改善箇所説明図

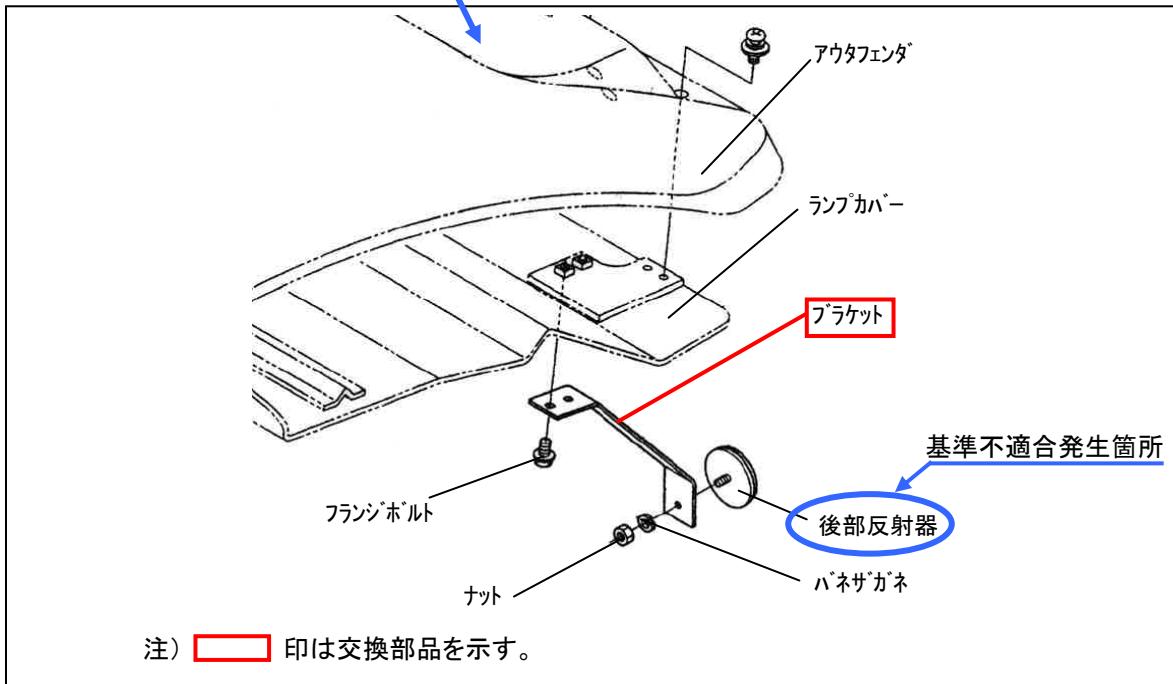
後部反射器において、装着タイヤの種類により反射部の上縁の高さが保安基準不適合になるおそれがある。

全車両、後部反射器の取付けブラケットを交換し、適合する位置に移設する。
